Referencia: Expediente No. NC2020/0001835

Asunto: Solicitud de patente para: IMPLANTE DENTAL CON REGIONES DE GEOMETRÍA OPTIMIZADA Y CÁMARAS HELICOIDALES

Solicitante: JJGC INDÚSTRIA E COMÉRCIO DE MATERIAIS DENTÁRIOS S.A.

RESPUESTA A PRIMER EXAMEN DE PATENTABILIDAD

Figura 1. Presente invención

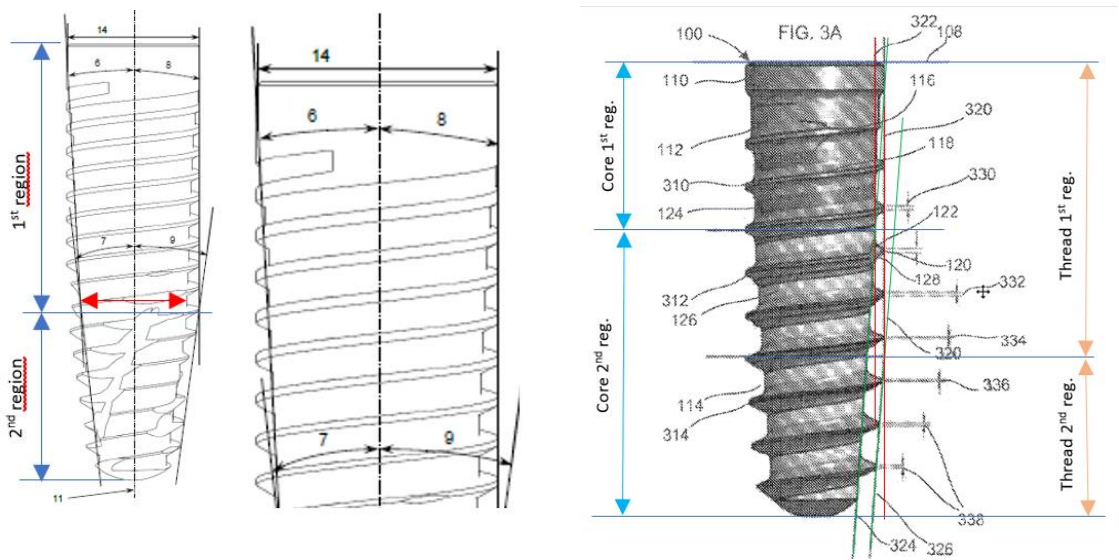
Por otro lado, el implante de la presente invención tiene en la primera región , un núcleo cónico y una rosca cilíndrica, lo que da como resultado que el ángulo 6 de la superficie del núcleo sea mayor que el ángulo 8 de la trayectoria de la rosca, distinto a lo descrito en el documento D1 que se refiera a una primera región que tiene un núcleo cilíndrico y una “pista de rosca cilíndrica” la cual tiene un ángulo de cero con respecto a la vertical, como se ve de color rojo en la siguiente figura:

Fig. 3A D1 recreada con marcas

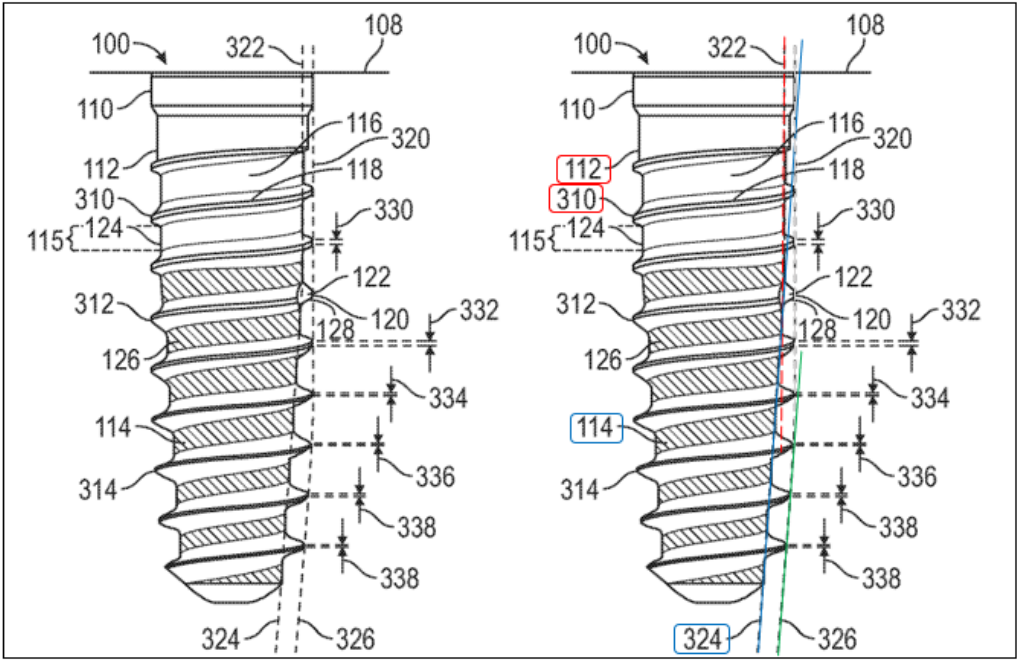
El implante divulgado en el documento D1 no tiene dos regiones, ya que la longitud de las regiones 1 y 2 del núcleo es diferente de la longitud de las regiones 1 y 2 de las roscas, como se puede ver en la Figura. 3A marcada anteriormente. Sin embargo, en el implante de la

“el diámetro de la sección de rosca cilíndrica 310 está representado por una línea 322 que es también el diámetro menor de la sección de cuerpo cilíndrico 112 [marcado en rojo en la figura de arriba]. Como se explicó anteriormente, el diámetro menor de la sección de cuerpo cilíndrico 112 es constante. Sin embargo, el diámetro menor de la sección del cuerpo ahusado 114 cambia en función del ángulo de ahusamiento, como se muestra mediante una línea 324 [marcada en azul en la figura anterior]”.

En otras palabras, el implante D1 incluye una sección de cuerpo cilíndrico (o núcleo) y una sección de cuerpo cónico acoplada a la sección de cuerpo cilíndrico, como también se describe en el párrafo [0008] y en las Reivindicaciones 1 y 8. Por lo tanto, el ángulo de la superficie del cuerpo (o núcleo) en relación con el eje longitudinal del implante D1 es cero en al menos una parte de su porción superior. Por el contrario, el implante de la presente invención tiene dos secciones de cuerpo cónicas, cada una con su angulación específica, y ninguna sección de cuerpo cilíndrica.
